TRANS/WP.29/GRSP/37  
24 June 2005

Рабочая группа по пассивной безопасности (GRSP)

ДОКЛАД РАБОЧЕЙ ГРУППЫ ПО ПАССИВНОЙ БЕЗОПАСНОСТИ (GRSP)  
О РАБОТЕ ЕЕ ТРИДЦАТЬ СЕДЬМОЙ СЕССИИ  
(23-27 мая 2005 года)

Чертеж 7: Местонахождение крепления верхнего страховочного троса ISOFIX, зона ISOFIX - Увеличенное боковое изображение зоны вытянутой лямки"

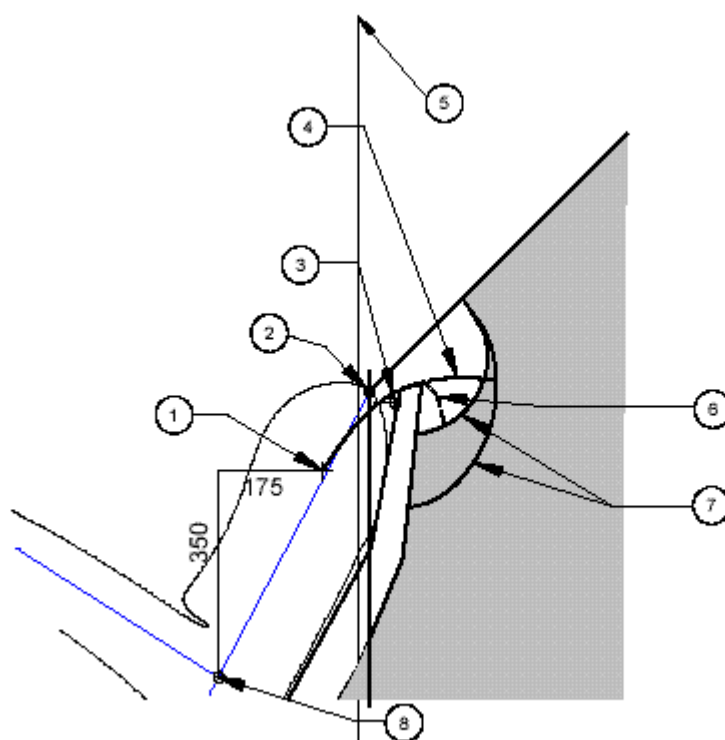
10. В связи с предлагаемыми поправками к рисункам 6 и 7, содержащимся в приложении 9 (TRANS/WP.29/GRSP/2005/4, GRSP-34-20, GRSP-36-13, GRSP-37-14), GRSP решила, что рисунок 6 не нуждается в поправках, и согласилась с поправками к рисунку 7, воспроизведенными в приложении 2 к настоящему докладу. Секретариату было поручено передать WP.29 и AC.1 принятое предложение для рассмотрения на их сессиях в ноябре 2005 года в качестве проекта исправления 3 к поправкам серии 06 к Правилам № 14.

Приложение 9, рис. 7,

Существующий рисунок заменить следующим рисунком:
